改善箇所説明図

運転席側エアバッグ

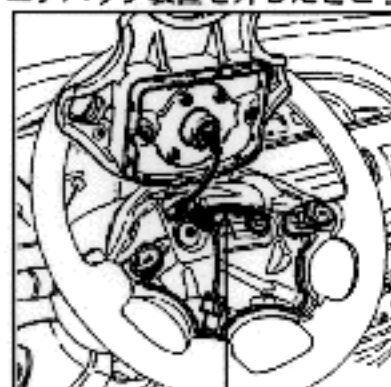
運転者席及び助手席のエアバッグ装置のアースに不適切なものがあり、乗員が乗降する際に身体に帯電した静電気が放電し、最悪の場合、当該エアバッグが自動的に作動するおそれがある。

ステアリングコラム下側のステアリング調整機構のブラケットとラジオのアース・ポイント間にアース線Aを、ホーンの配線と運転者席エアバッグ装置右側の取付ボルトの間にアース線Bを新たに設置する。
